Vysvětlení, doplnění a změna zadávacích podmínek

Název veřejné zakázky:	„Domov Ždírec - pracoviště Jihlava“
Předmět veřejné zakázky:	stavební práce

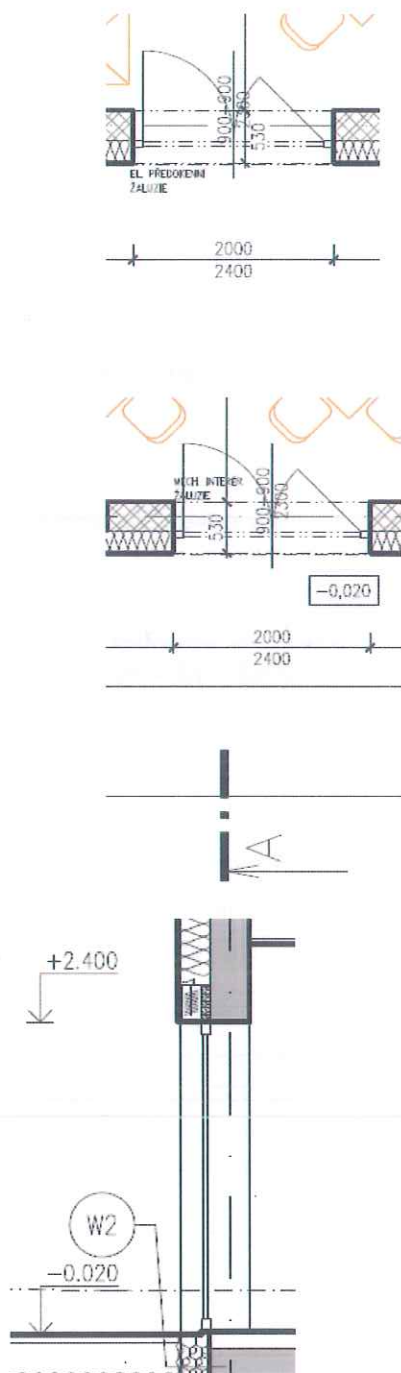
Našli jsme nesoulad u dveří v 1NP rozměr 2000/2400 (mezi osami 05-07). Jedná o dveře E21 a E21a, dle výpisu prvků a řezu A (který vede dveřmi, kde je popsána interiérová žaluzie) by u obou dveří měly být el. předokenní žaluzie, ale dle půdorysu jsou u jedné dveří popsány mech. inter. žaluzie. Co platí?

Dveře s označením E21a jsou bez předokenních žaluzií z důvodů zajištění možnosti úniku osob při poplachu. Správně je zobrazeno v půdoryse. U těchto dveří je stínění zajištěno interiérovými žaluziemi.

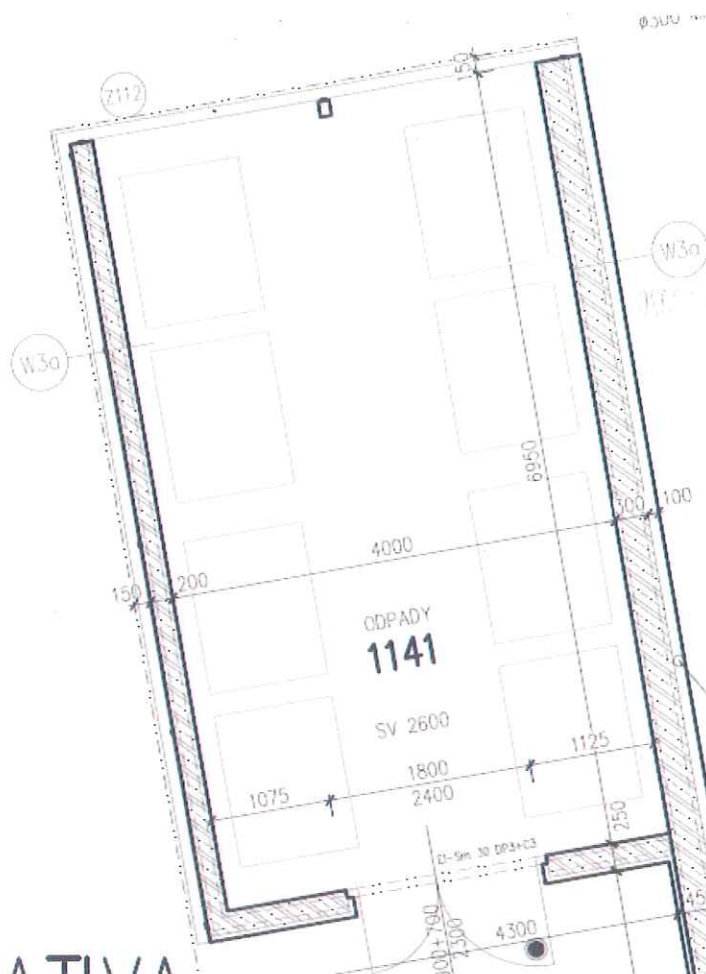
Našli jsme nesoulad v PD pro slunolamy Ozn. Z112. V půdorysu se jedná o jednu stěnu šířka 4,75m a výška 2,9-2,77m. Celková plocha tedy cca 13-14m². Ale dle pohledů (výkres D1_01_1-38 JZ, SV) a plochy 36m² uvedené ve výpisu výrobků a výkazu výměr by měl být tento slunolam i na stěně, kde je v půdorysu vyznačena fasáda z vláknocementových desek. Co platí?

Označení skladby W3a v půdoryse na jihozápadní fasádě přístřešku je myšleno pouze pro úroveň atiky – viz pohledy. Slunolamy budou tvořit většinu jihozápadní a severovýchodní fasády přístřešku tak, jak je vidět v pohledech a výrobku PSV. Je tedy správně výměra 36m².
